### Servicemeddelande

AVD. 7	GRUPP 76	NR 202
-----------	-------------	-----------

BETR.  
Infästning krängnings-  
hämmare

### Infästning krängningshämmare

7600034S

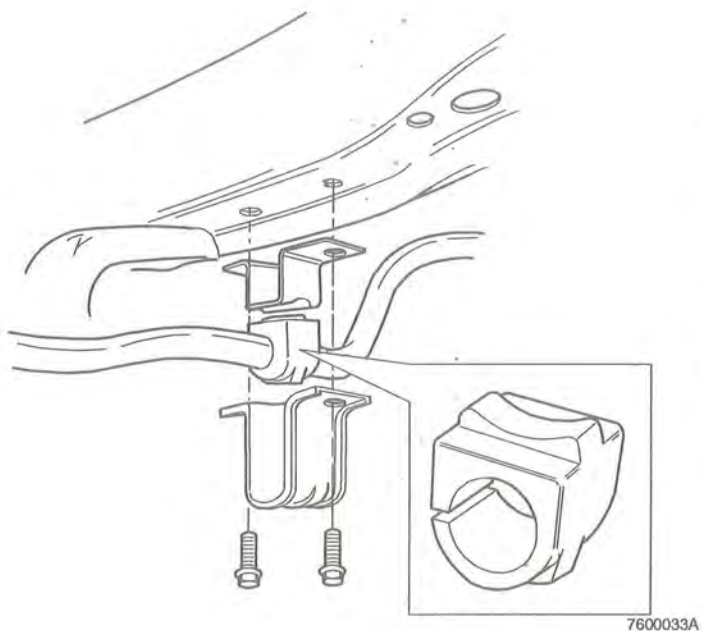
Gummibussningen till krängningshämmaren fram kan i vissa fall förskjuta sig ur sin bygelinfästning och ge upphov till oljud från framvagnen. För att åtgärda detta ska båda krängningshämmarupphängningarna bytas till upphängningar enligt nedanstående detaljnummer. (Det är samma upphängning som finns på bilmodell 900)

Bilden visar en gummibussning som förskjutit sig ur sin bygelinfästning.

- Bussning, detaljnr 1229389-0
- Bygel 1359391-8
- Klamma 1330185-8

- Bussning, detaljnr 1273184-0
- Bygel 1359391-8
- Klamma 1330185-8

Ta loss och kasta den gamla bygeln, klamman och bussningen.

**Sätt dit bygeln**

Hålen sitter asymmetriskt, det går bara att sätta dit den på ett sätt.

**Sätt dit bussningen på krängningshämmaren**

**Sätt dit klamman.**

Dra åt med 48 Nm.
